## Samrådsredogörelse för detaljplan för Lugnet 26 m.fl.

### Samråd

Förslag till förändrad byggrätt med rött. De ersatta gränserna för byggrätten är överstrukna med rött.

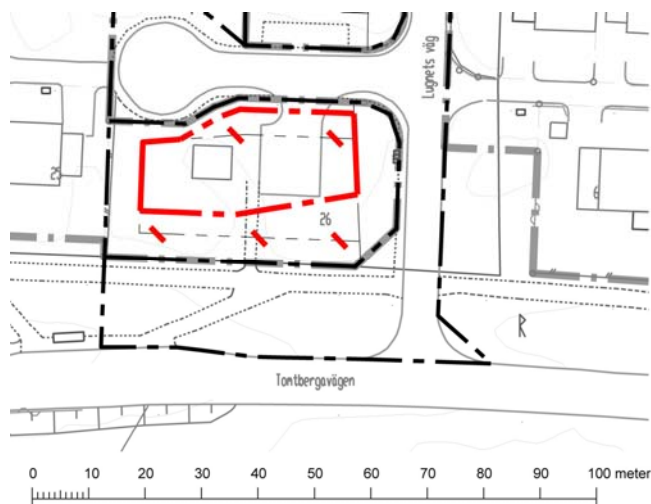
- Geoteknisk utredning behöver uppdateras. Byggnaderna som har prövats i den geotekniska utredningen stämmer nämligen inte med byggrätten som medges i detaljplanen.
- Av samma skäl behöver även bullerutredningen uppdateras.
- Av samma skäl behöver även dagvattenutredning uppdateras.
- Markundersökningen har identifierat en förorening. Ytterligare prover kommer att tas för att uppskatta föroreningens omfattning och möjligheten att genomföra detaljplanen.

Bullerutredning har uppdaterats för att pröva den byggrätt som föreslogs i detaljplanens samrådsförslag. Utredningen föreslår att avståndet mellan trafik och bebyggelse bör öka. I så fall skulle detaljplanen klara de nationella riktlinjerna för buller, förutsatt att krav ställs på bullerskärm. Detaljplanen har anpassats till utredningens rekommendationer. Det innebär att begränsning av markens byggande har utökats i den södra delen av Lugnet 26.
